Beschlussvorlage Gemeinde Bobitz	Vorlage-Nr: VO/GV09/2019-1227 Status: öffentlich Aktenzeichen:
Federführend: Bauamt	Datum: 27.08.2019 Einreicher: Bürgermeisterin
Festlegung der Vorzugsvariante im Ergebnis der Erstellung eines Brandschutzkonzeptes für die Schule in Bobitz.	
Beratungsfolge:	
Beratung Ö / N	Datum Gremium
Ö	10.09.2019 Ausschuss für Gemeindeentwicklung, Bau, Verkehr und Umwelt Bobitz
Ö	06.11.2019 Ausschuss für Gemeindeentwicklung, Bau, Verkehr und Umwelt Bobitz
Ö	17.12.2019 Gemeindevertretung Bobitz

Gesprächsnotiz

Thema: Brandschutzprobleme an der Schule Bobitz

Beratung zum Brandschutzkonzept Schule Bobitz, am 30. September 2019.

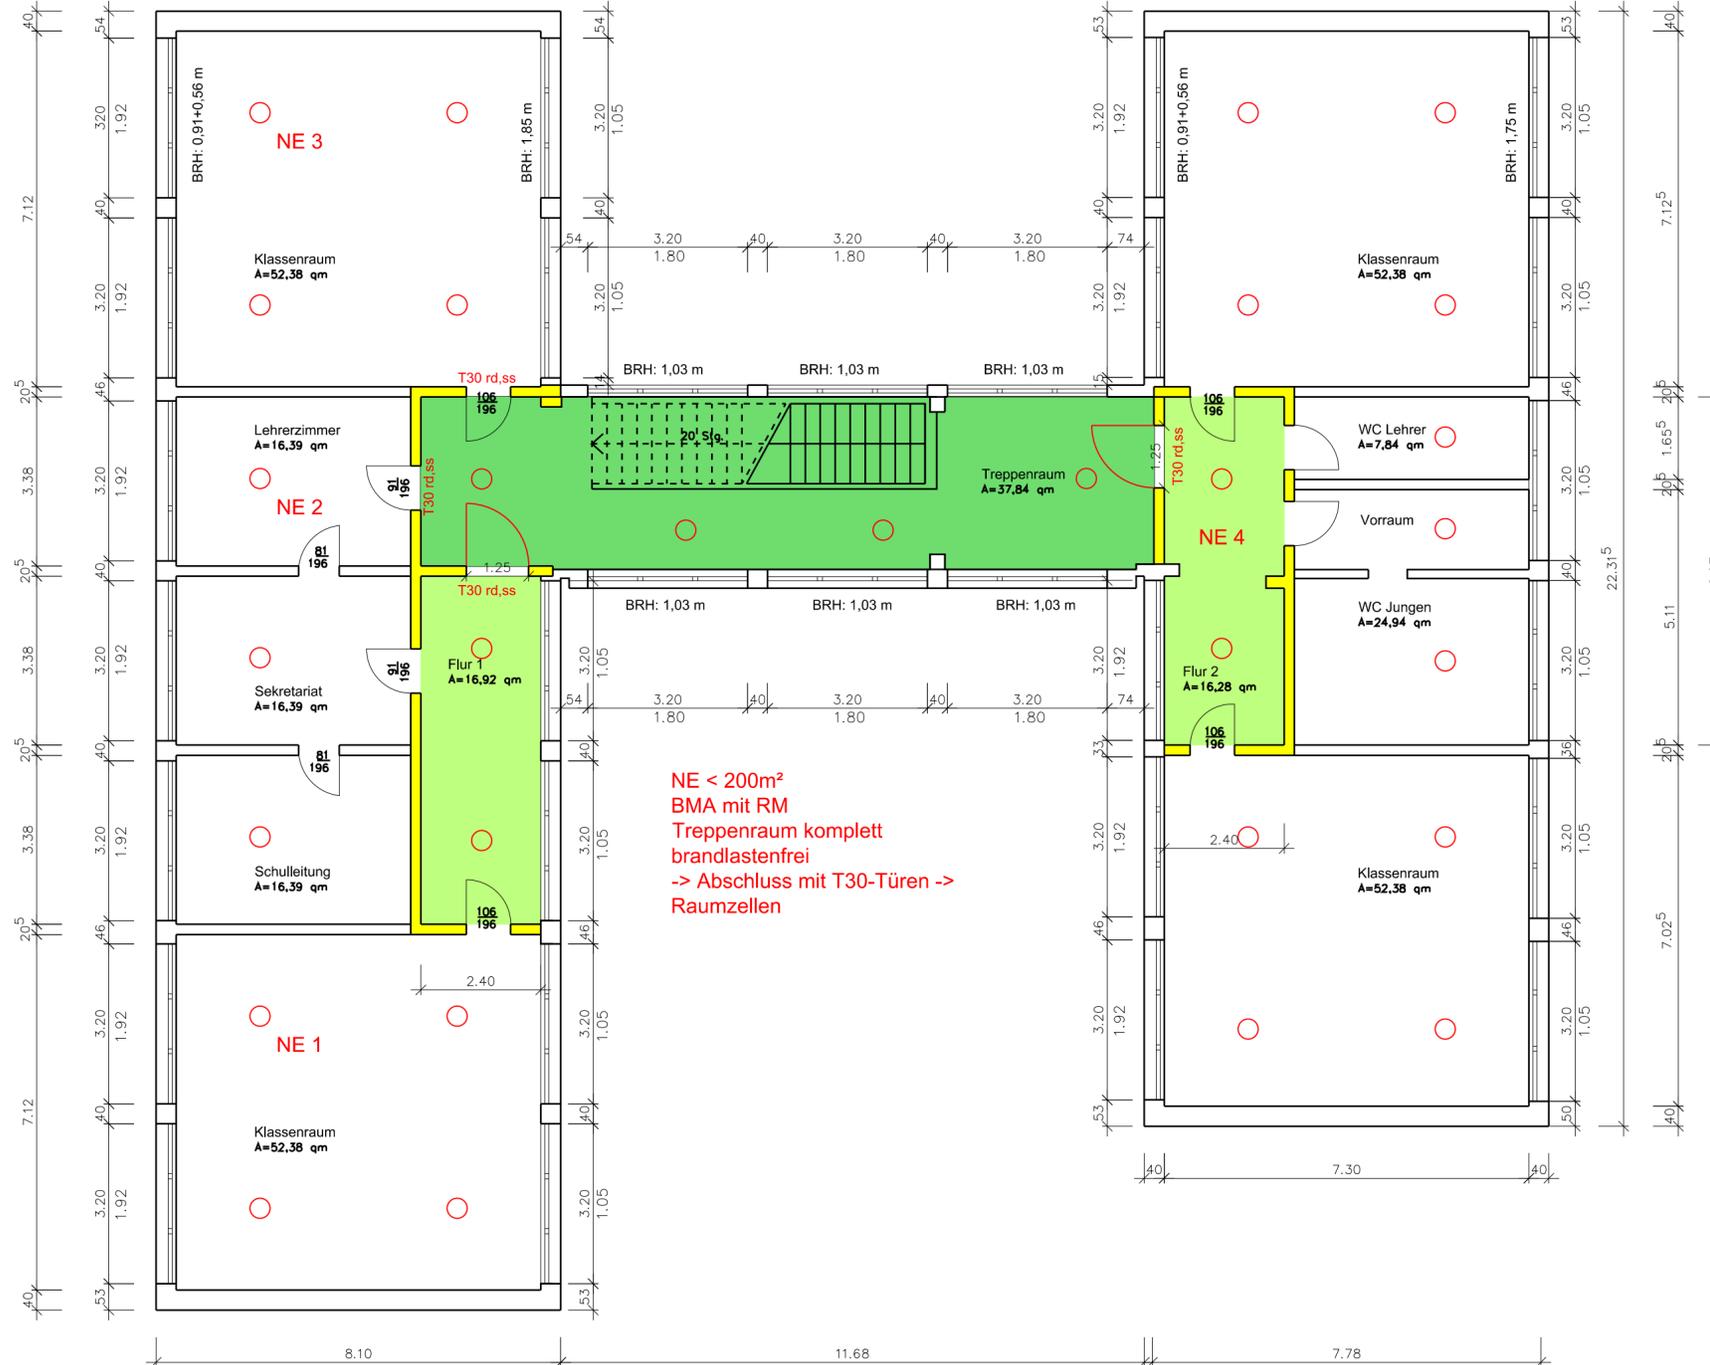
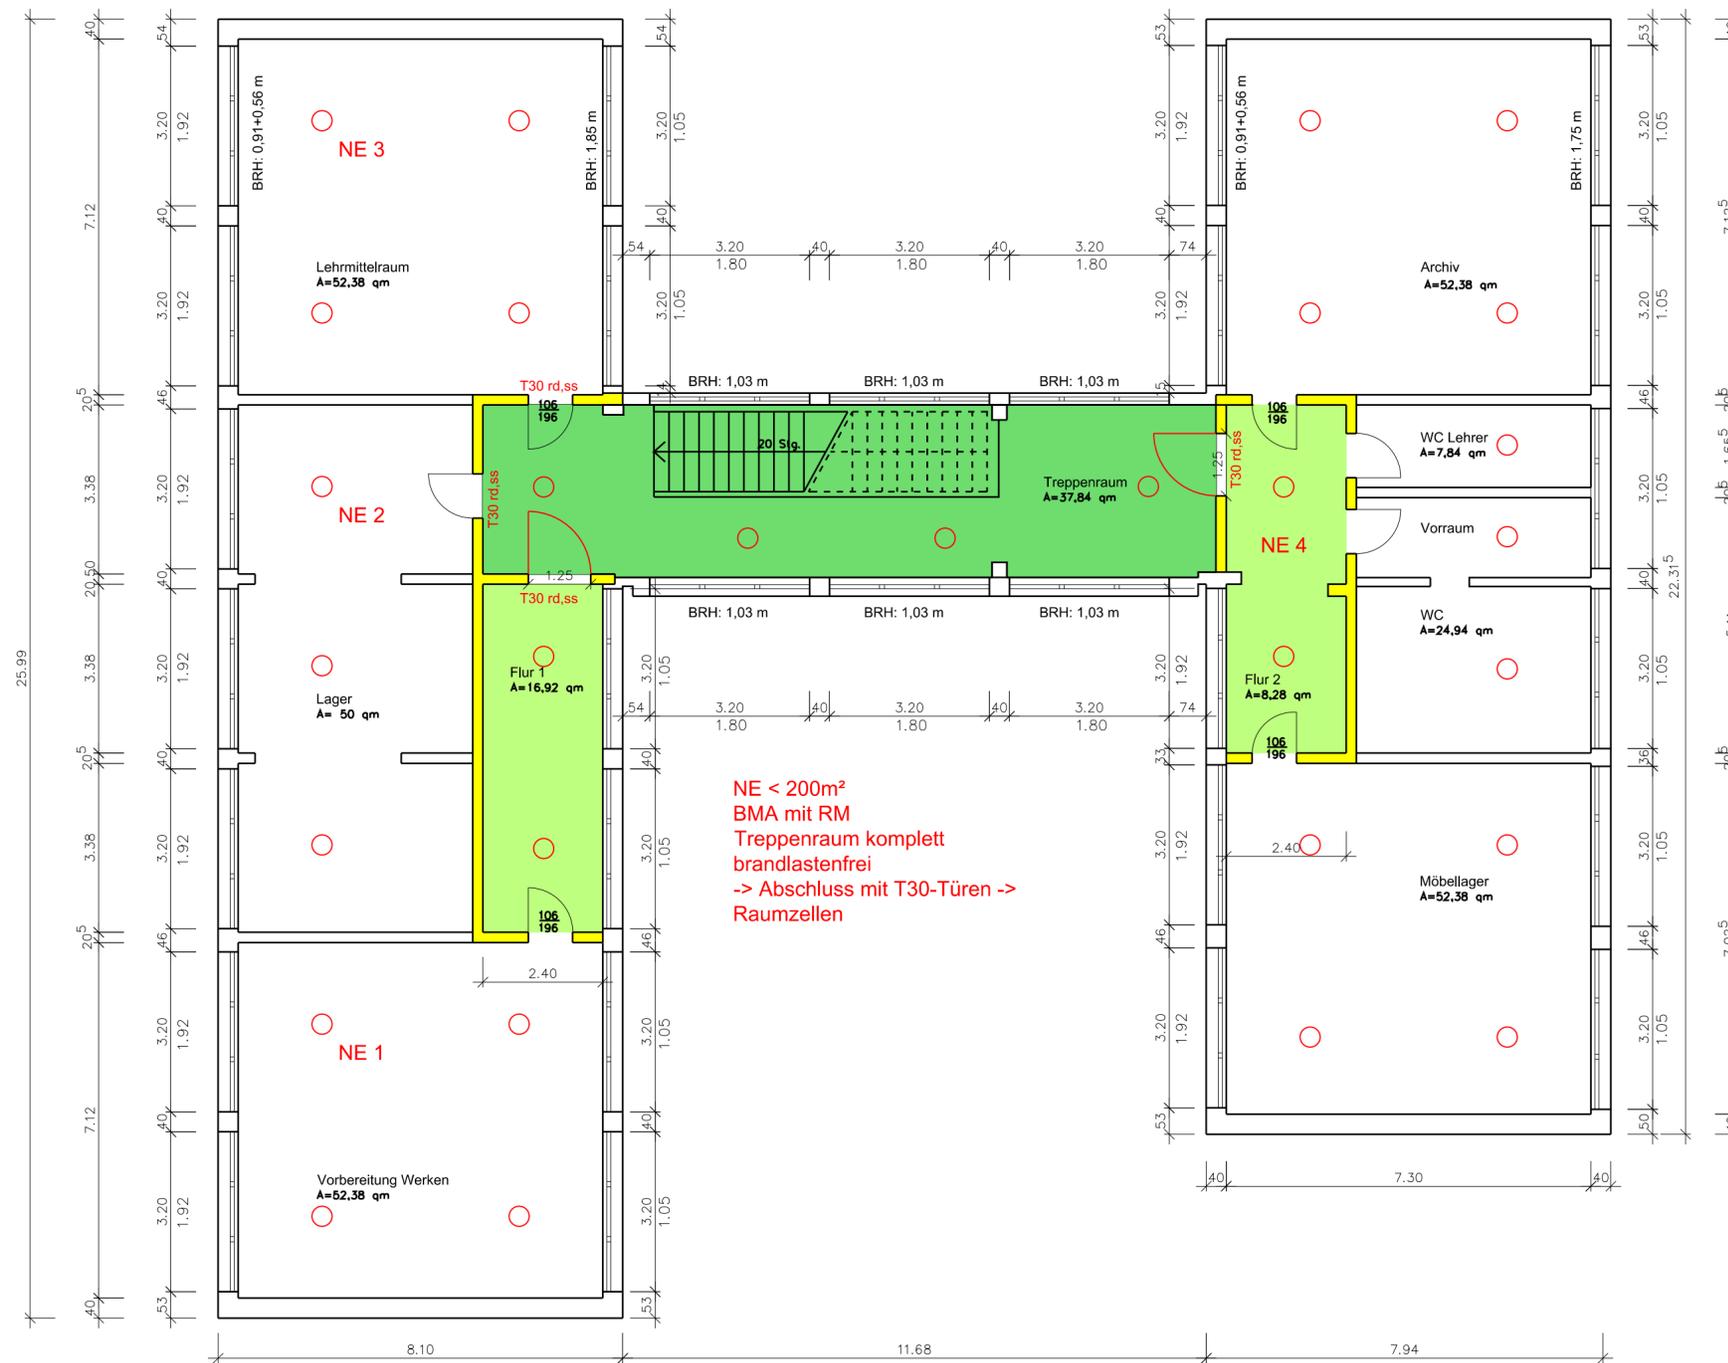
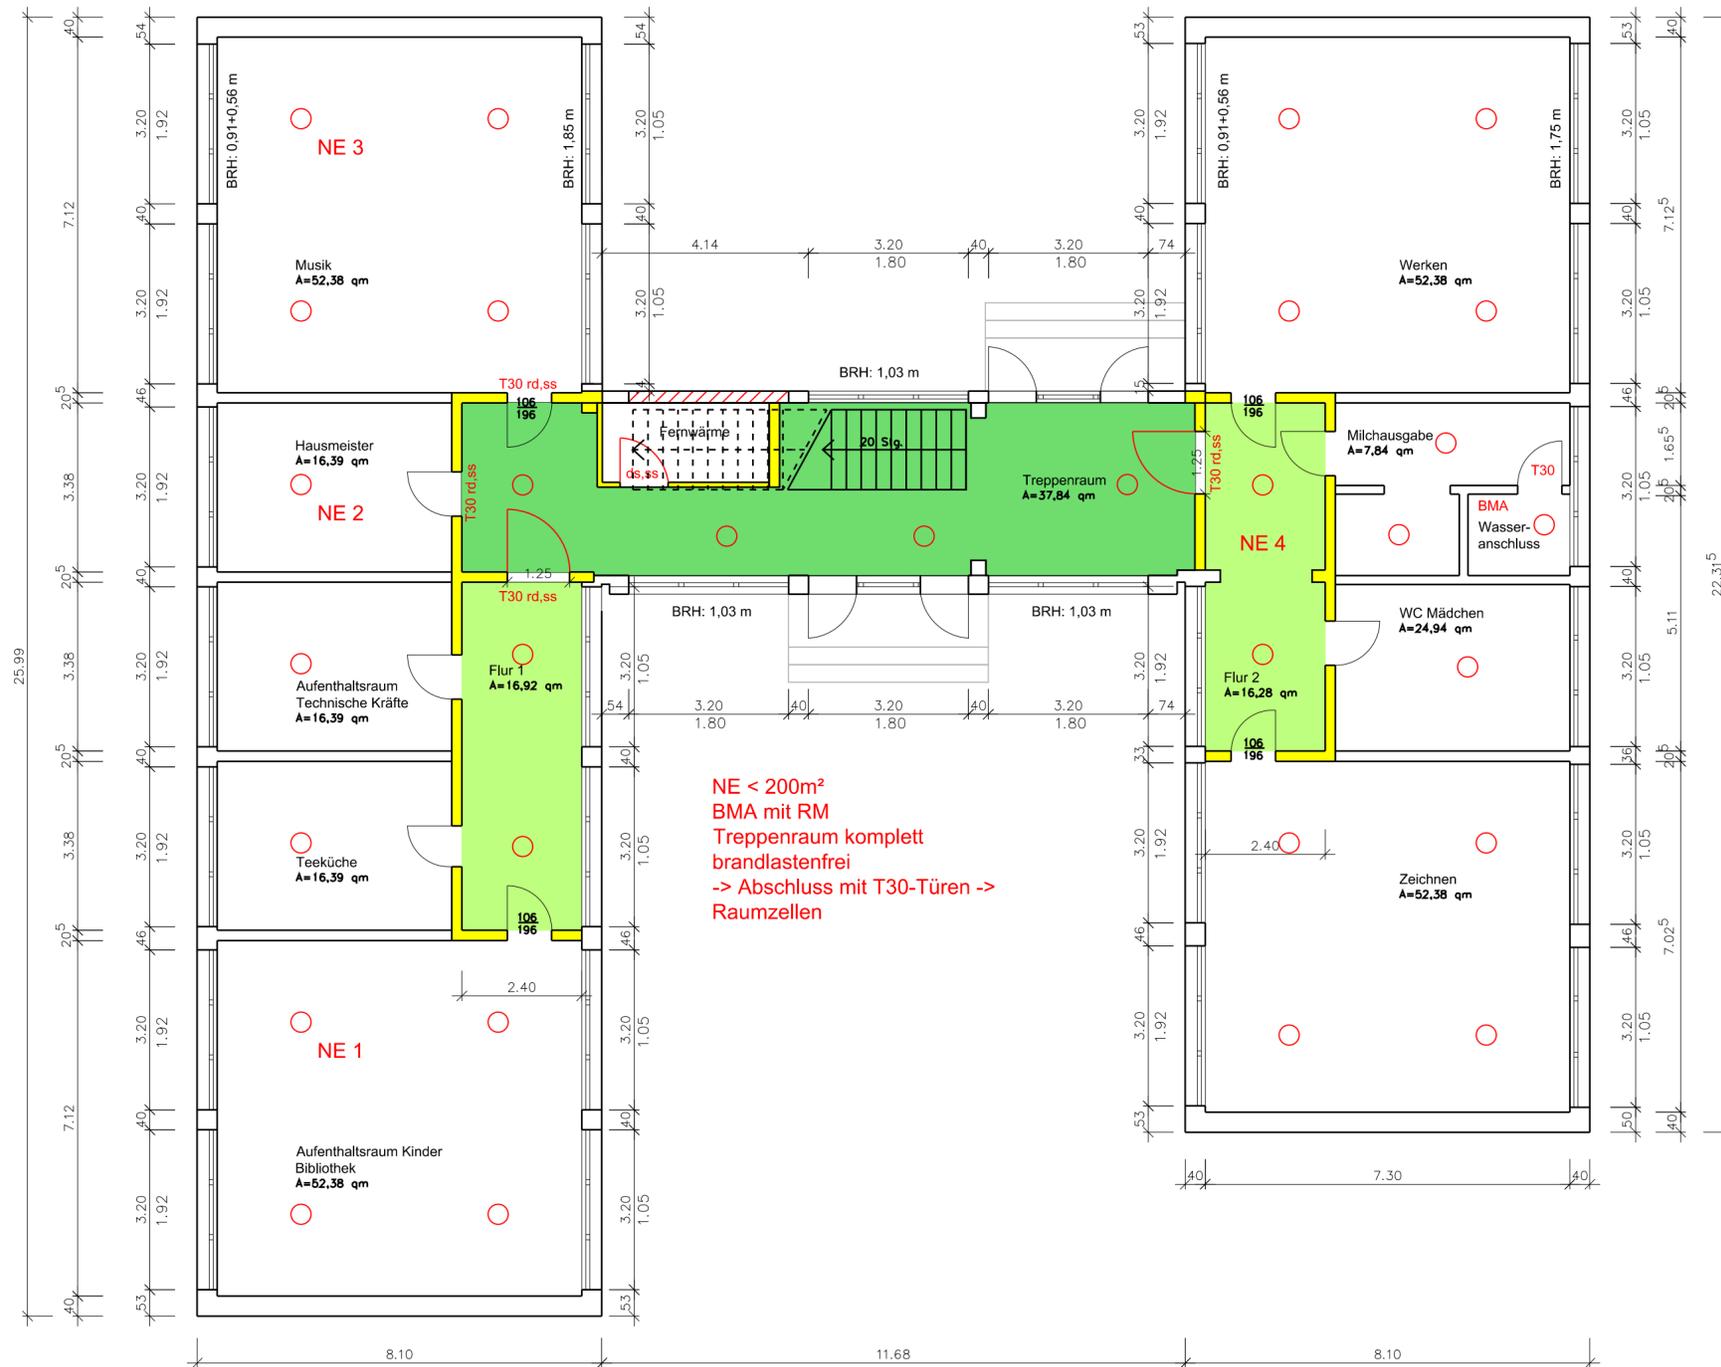
Absprache zu der Variante 3: Bildung von Brandschutzzellen, Ausstattung der Schule mit Brandschutztechnik und Einsatz Feuerwehr zur Rettung

- Es bleibt bei nur einem baulichen Rettungsweg in der Schule. Dazu wird das Treppenhaus hochwertig ausgebildet, komplett brandlastfrei gehalten und ein automatisch öffnender Rauchabzug über Dach eingebaut (mind. 1m² aerodynamische Fläche).

- Eine flächendeckende Überwachung der Schule mit einer automatischen Brandmeldeanlage mit Aufschaltung auf die Leitstelle der Feuerwehr sichert eine schnelle Alarmierung und Entfluchtung bei freiem Rettungsweg (Flure und Treppenraum).

- Sollte der Treppenraum durch eingedrungenen Rauch nicht passierbar sein, werden die Klassenzimmer als Brandschutzzelle mindestens mit 60 Minuten Feuerwiderstand ausgebildet und die Klassen verbleiben in ihren Räumen. Die Feuerwehr versucht mit einem mobilen Lüfter, der angeschafft werden muss, den Treppenraum von Rauch zu befreien und die Kinder über den Treppenraum zu retten. Mit einem Eintreffen der freiwilligen Feuerwehr ist frühestens nach 15 Minuten zu rechnen.

- Die Flure erhalten Metallschränke als Garderoben, die offenen Garderoben werden nicht zugelassen.
- Sollte der Brand in einem Flur beginnen, verbleiben die beide angrenzenden Klassen in ihren Räumen und werden dann über die Steckleiter der Feuerwehr gerettet. Dazu muss bei Alarmierung eine zweite Feuerwehr gleich mit zum Einsatz geschickt werden. Bedingungen: die am meisten genutzten Klassenräume werden in das Erdgeschoss verlegt, die weniger genutzten Fachräume (Musik, Zeichnen und Werken) werden in das 1.Obergeschoss verlegt, die Schule verbleibt in EG und 1.OG, eine Nutzung des 2.OGs wird ausgeschlossen.

- Bei dieser Variante muss die Zustimmung eines Brandschutzprüfers abgewartet werden.
